# 禁野小学校の開校後の取り組みについて

総合教育部 新しい学校推進室

# 枚方市立禁野小学校整備事業

## 審査結果報告書

## 敷地の南側であおぞら広場をコの字型に囲むコンパクトな校舎配置

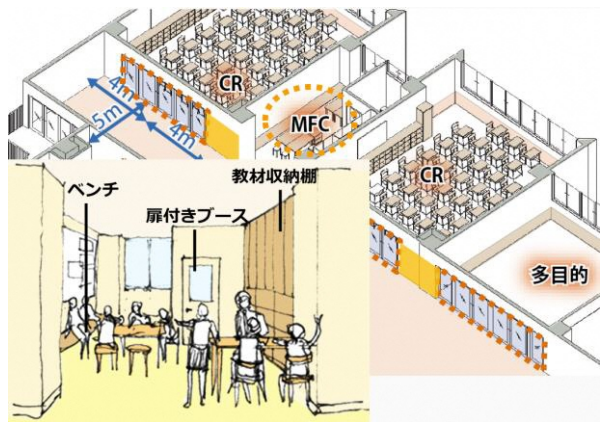
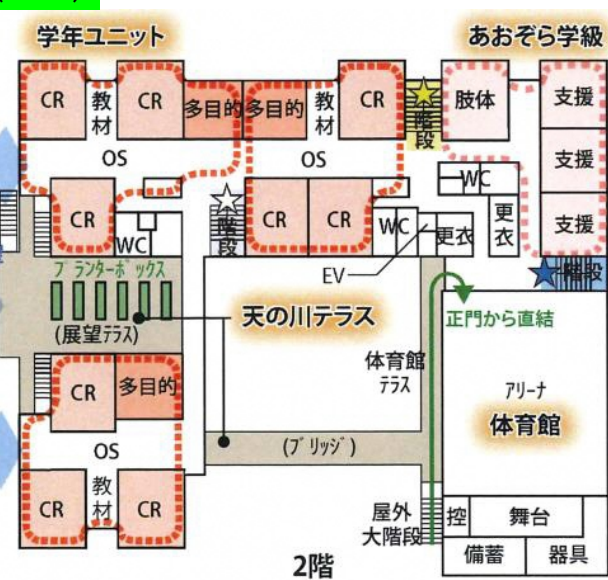
配置計画では、敷地の南側であおぞら広場をコの字に囲む校舎配置により、屋外運動場とは別に緑が身近に感じられる屋外広場を設け、学校の顔となる場を生み出すとともに、屋外運動場・建物玄関・校門を繋ぐ監視ネットワークを形成しています。また、南側・西側・北側に教室部門を配置しつつ水平・垂直動線に配慮した計画とし、淀川・北摂山系の眺望が得られるテラスへ容易にアクセスできます。さらに、学年ユニット毎にマルチファンクションコアとオープンスペースを配置し、多様な学習形態に活用できる空間構成など、従来型の校舎計画からの一層の発展が期待できます。

周辺環境・地球環境への配慮では、3階建ての校舎を分節化させ、西側住宅地への圧迫感を抑えています。また、東側の既存樹木を保存しながら生駒山系の樹木を効果的に配置する事により自然に調和した景観計画を高く評価しました。
